Projekt finansowany w ramach Regionalnego Programu Operacyjnego dla Województwa Pomorskiego na lata 2014-2020	
Nazwa Projektu	„Węzeł transportowy Miejskiego Obszaru Funkcjonalnego Słupska z elementami priorytetów dla komunikacji zbiorowej”
Nr wniosku o dofinansowanie:	RPPM.09.01.02-22-0003/17

WYJAŚNIENIE I ZMIANA TREŚCI SPECYFIKACJI ISTOTNYCH WARUNKÓW ZAMÓWIENIA (SIWZ)

w postępowaniu o udzielenie zamówienia publicznego, którego wartość szacunkowa przekracza kwoty określone w przepisach wydanych na podstawie art. 11 ust. 8 ustawy, realizowanym w trybie przetargu nieograniczonego na zaprojektowanie i wykonanie robót budowlanych pn. „Budowa transportowego węzła integracyjnego miasta Słupska” w ramach projektu Węzeł transportowy Miejskiego Obszaru Funkcjonalnego Słupska z elementami priorytetów dla komunikacji zbiorowej”. Znak sprawy ZP.261.10.2020.ZP1

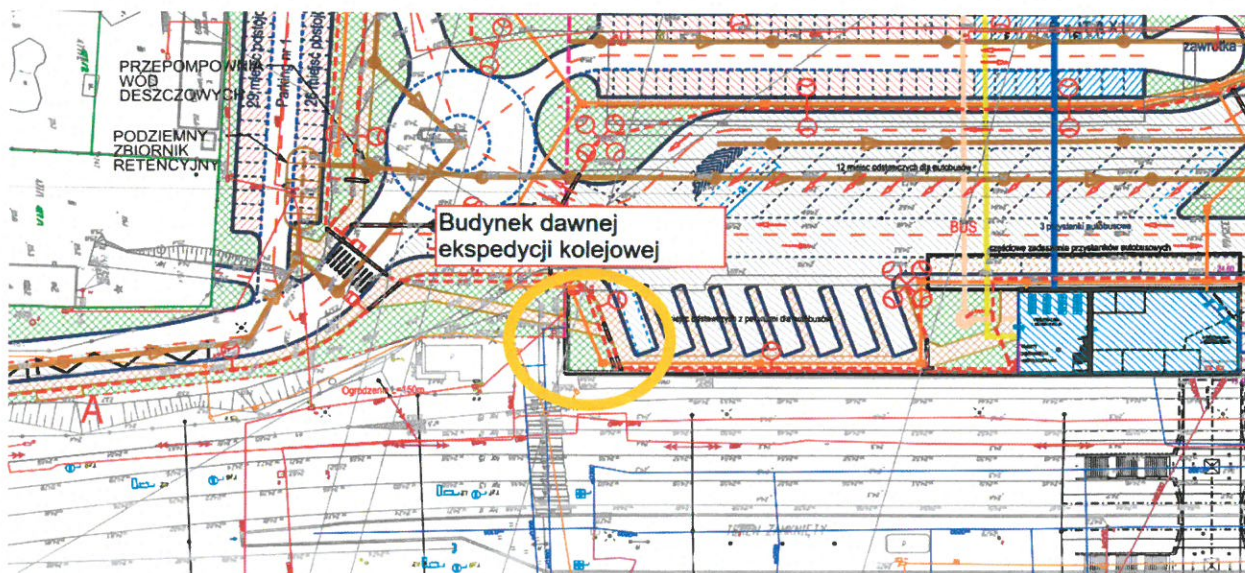
Prosimy o informację, jakie przeznaczenie ma posiadać budynek dawnej ekspedycji kolejowej, który zgodnie z PFU przeznaczony jest do adaptacji.
